SERVICE INFO – INA 0188

Napínací rameno 533 0075 30

Dbejte na délku šroubů

Obrázek: Vlevo, nové provedení/vpravo, staré provedení

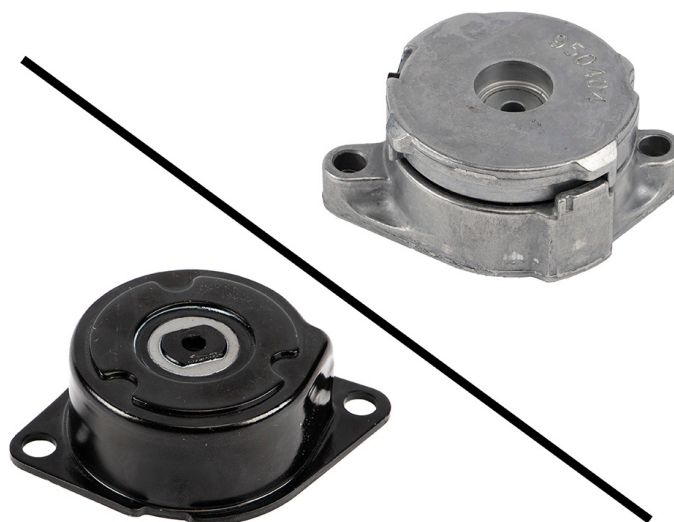
V rámci stálého dalšího vývoje našich produktů bylo modifikováno napínací rameno 533 0075 30. V důsledku toho jsou pro montáž v novém provedení potřebné kratší šrouby. Šrouby M8x35 se mění na M8x22.

Tato servisní informace ukazuje optické rozdíly stávajícího provedení (obrázek vpravo) a nového provedení (obrázek vlevo).

Pro nové napínací rameno 533 0075 30 lze pro profesionální opravu použít pouze šrouby s rozměrem M8x22!
